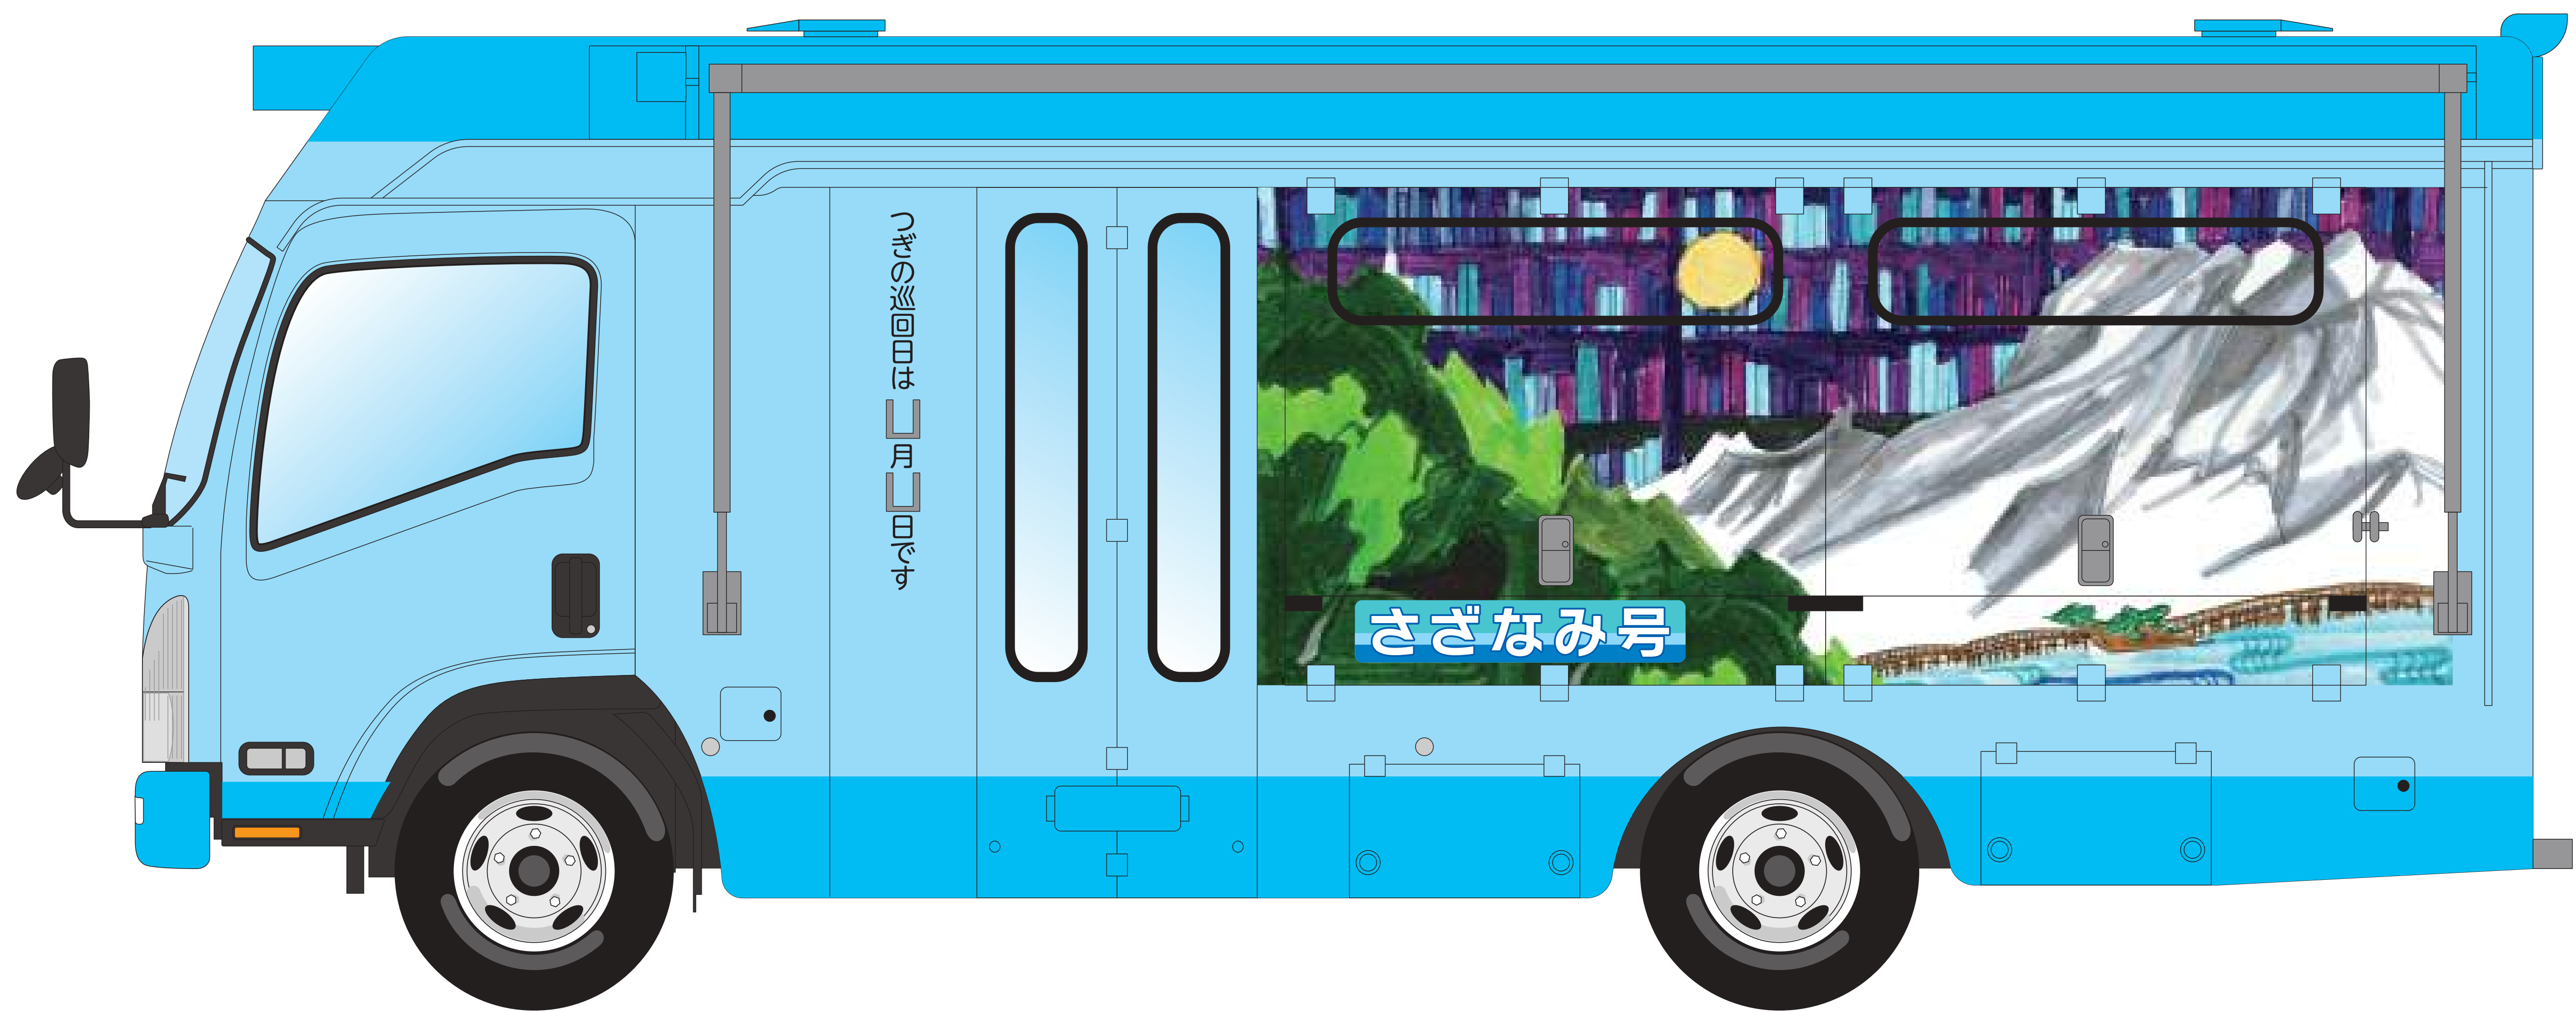
この部分は車体に角度があり
絵柄が多少歪んで見える場合がございます。

両側面のポール裏はシートの見切れに誤差が生じます。
ポールの裏中央ぴったりで貼り終えることは難しいため
ポール外側へシートが見えてしまうことや、ポールより内側でシートが
貼り終わってしまう場合がございます。
ご了承頂けますようお願い致します。
